**泊発電所の再稼働に向けた  
取り組み状況をお知らせいたします  
【解説版】**

**平成30年11月  
北海道電力株式会社**

# 1. 新規制基準適合性審査における主な課題

敷地内断層の活動性評価(地層区分)のイメージ

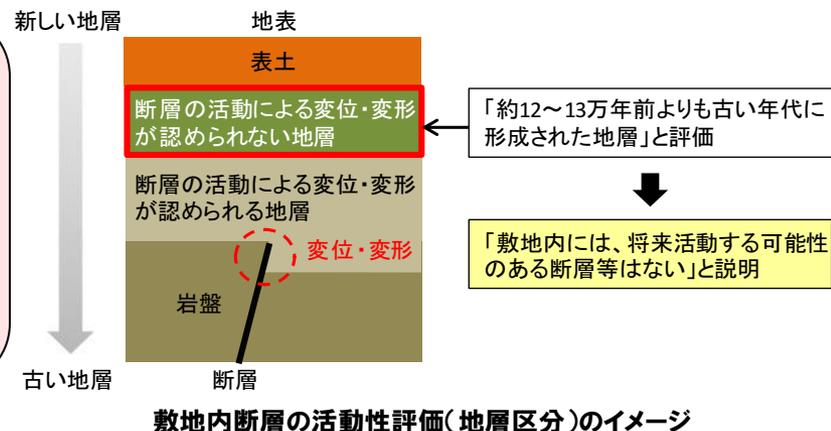
- ✓地層区分の評価などについて、より客観的な根拠を整理して、その評価に関する信頼性を高めること。
- ✓現地調査を行い、地層の状況を確認する。

- 現地調査(平成30年10月)にて、発電所敷地の地質・地質構造についてご確認いただいた。
- 現地調査における指摘などを踏まえ、引き続き、地層区分の評価に関する根拠の充実を図るための検討やデータ整理などを行い、審査会合などで説明していく。

「敷地近傍の地層との比較などによる説明」の検討イメージ

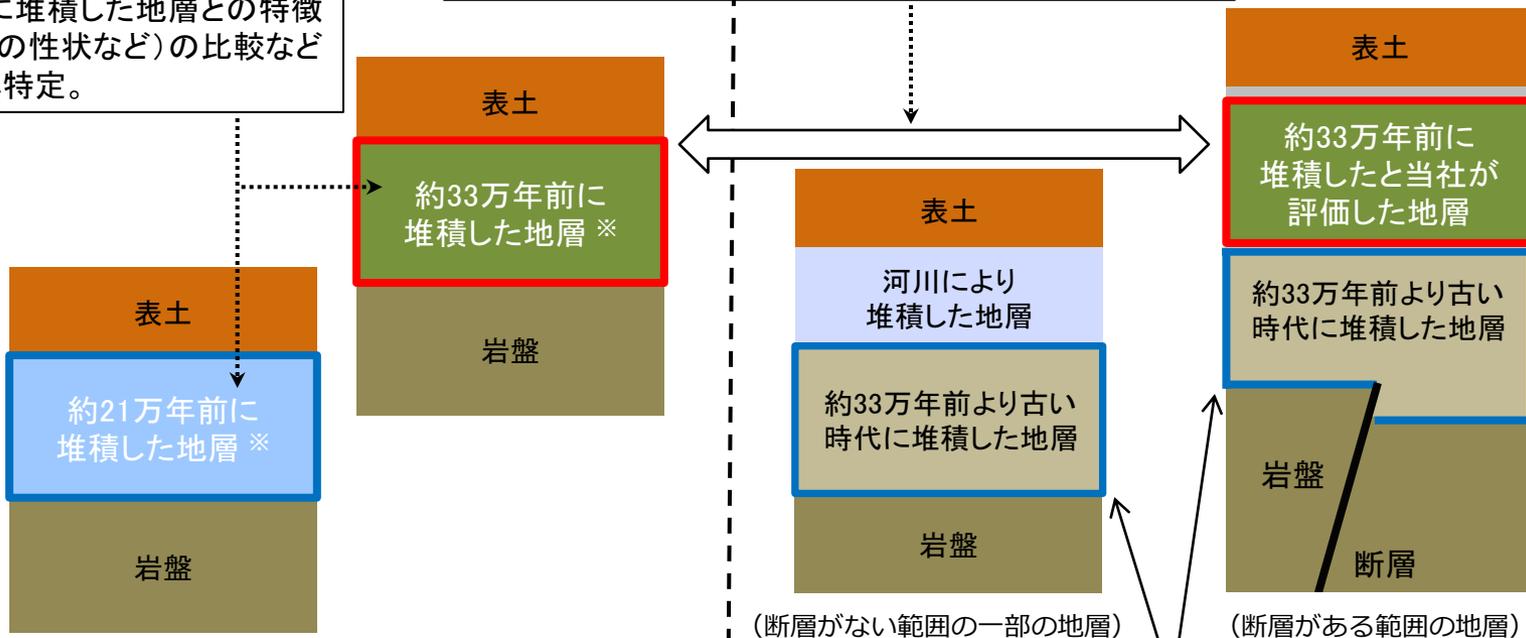
✓当社が「約33万年前より古い時代に堆積したと評価した地層」は、岩盤の標高が同程度であることなどから、「約21万年前に堆積した地層」とした方が合理的であると考えられることから、その場合に矛盾があるかどうか検討すること。

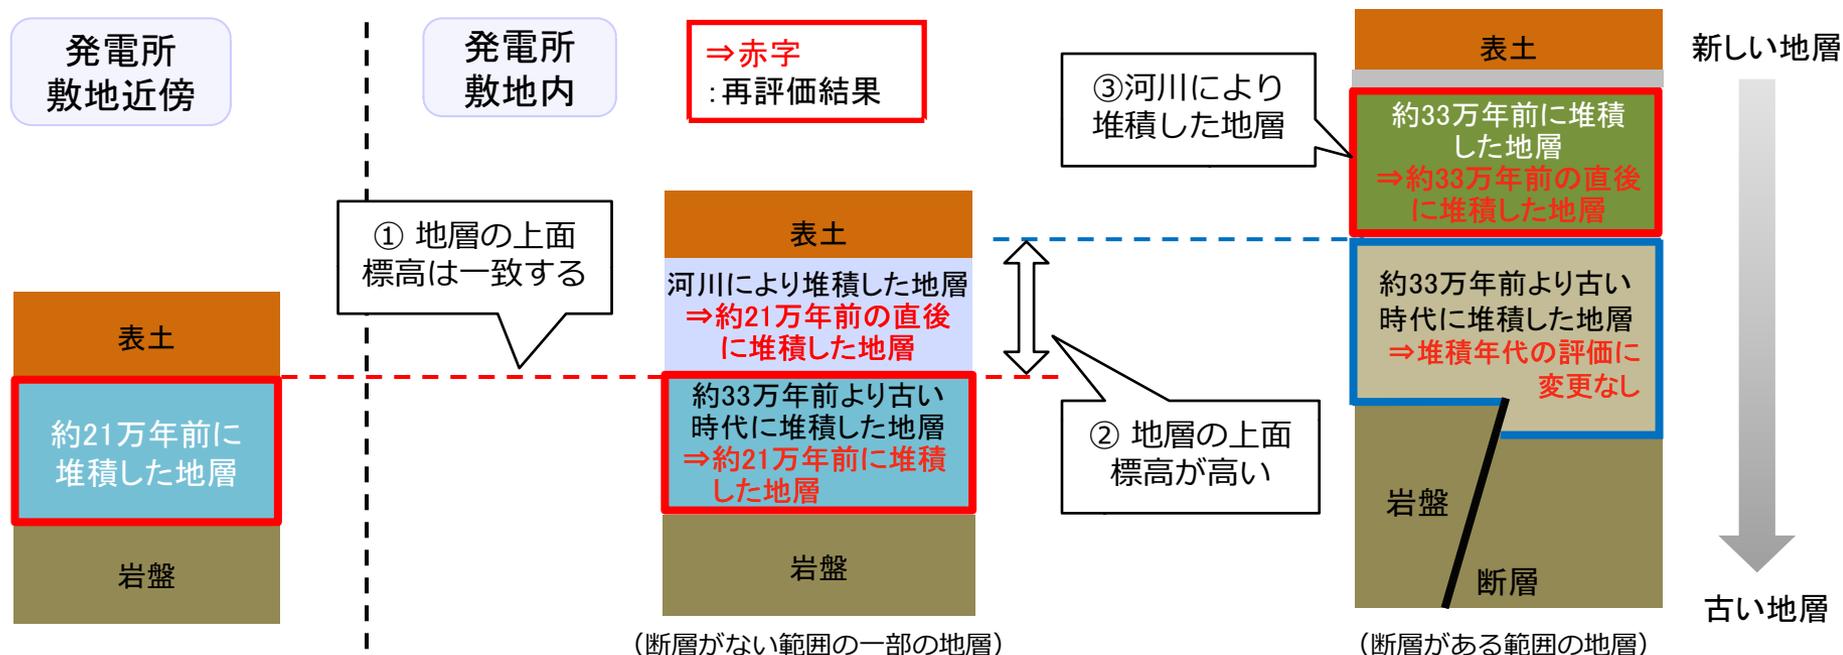
- ✓ 地層区分の評価などについて、より客観的な根拠を整理して、その評価に関する信頼性を高めること。
- ✓ 現地調査を行い、地層の状況を確認する。

○当社が約33万年前より古い時代に堆積したと評価した地層を、約21万年前に堆積した地層とした場合の検討結果を以下のとおり説明。

- ・①地層の上面標高が同程度であるなど、約21万年前に堆積した地層と区別することが合理的である範囲も存在する。
- ・②一方、断層が認められる範囲の地層においては、地層の上面標高が高いことなどから、整合的ではない。
- ・③断層の上位に分布する地層は、約33万年前の直後に河川により堆積した地層と区別するのが合理的。  
(河川による堆積物の形成イメージについては、10ページを参照)

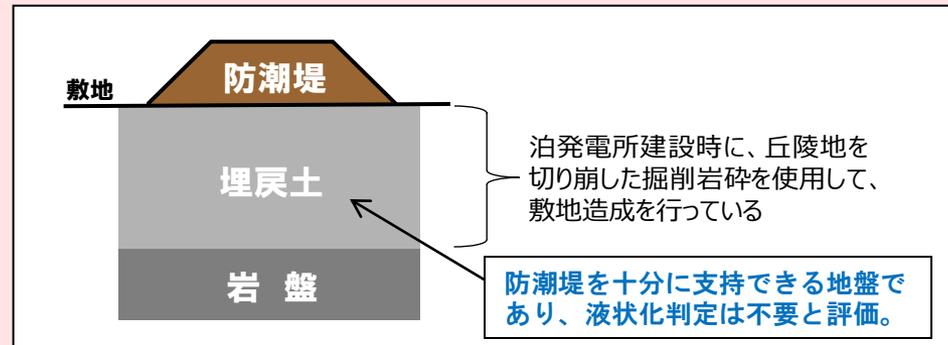
✓地震動評価においては、断層の方向などについて、より安全側の評価となるように検討すること。

⇒現在、断層の方向など、様々な条件における地震の揺れを検討しており、審査会合などにおいて検討結果を説明していく。

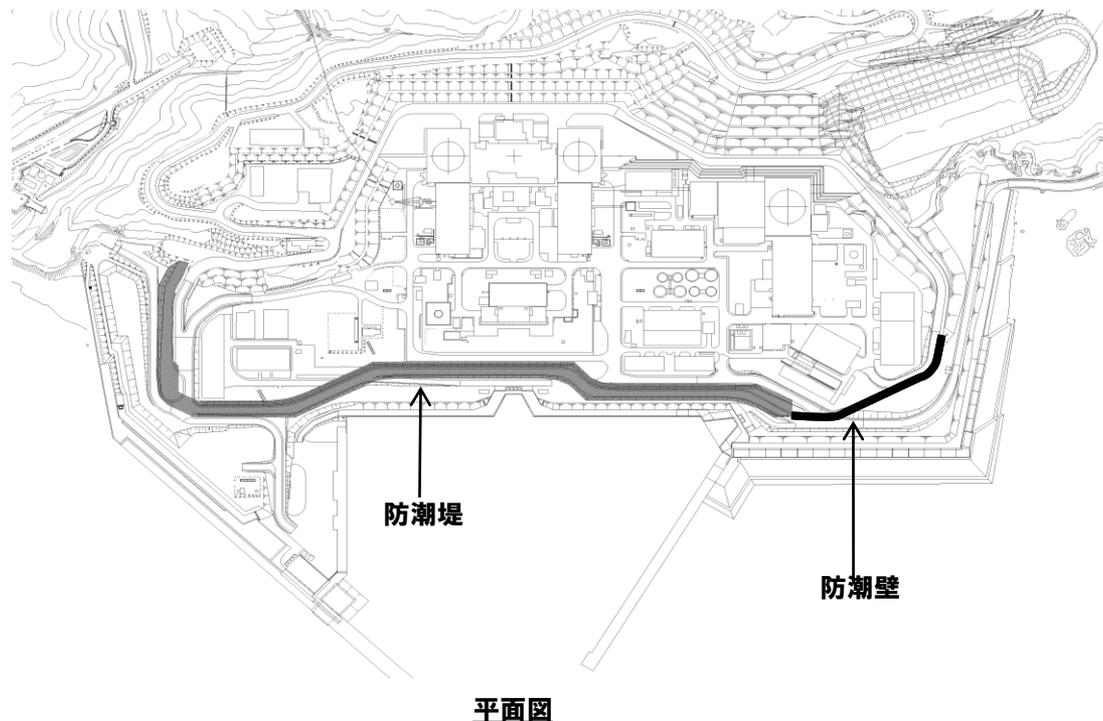
- ✓防潮堤設置地盤の評価では、埋戻土の性状のばらつきや層厚などを踏まえて、液状化の検討を行うこと。
- ✓埋戻土について、液状化などの被害の実例を踏まえ検討すること。

- 泊発電所の安全性をより一層高める観点から、防潮堤を岩着支持構造(堅固な岩盤の上に構造物を支持させる形式)による防潮壁に設計変更する。
- 防潮壁の設計にあたっては、埋戻土(周辺地盤)の液状化に関する性状を評価し、津波から発電所を守る機能が失われないように設計検討中。
